## **絶縁体形状変更のお知らせ**

**対象製品** : NCS-304-P , NCS-304-SP , NCS-304-GP1/2  
NWPC-304-P\*  
WT-304-P\*  
( \* = コード径記号が入ります )

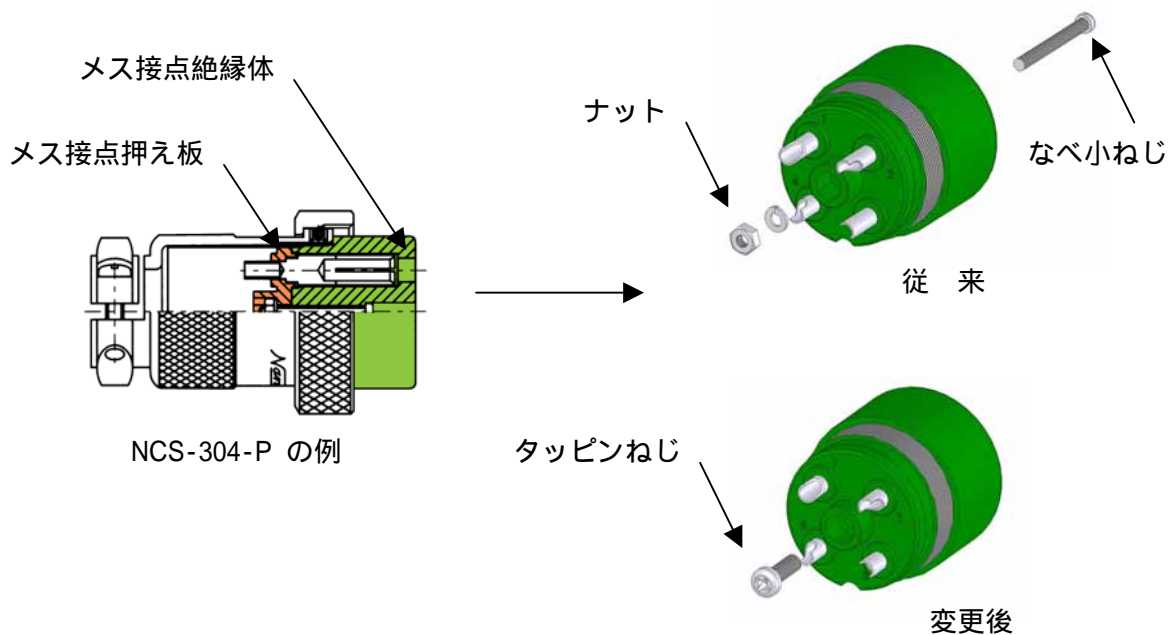
メス接点絶縁体とメス接点押え板の固定方法を、なべ小ねじとナットでの固定から  
タッピンねじ固定に変更します。

本変更に伴う電気的性能及び品名(型番)の変更はなく、従来製品との互換性を有します。
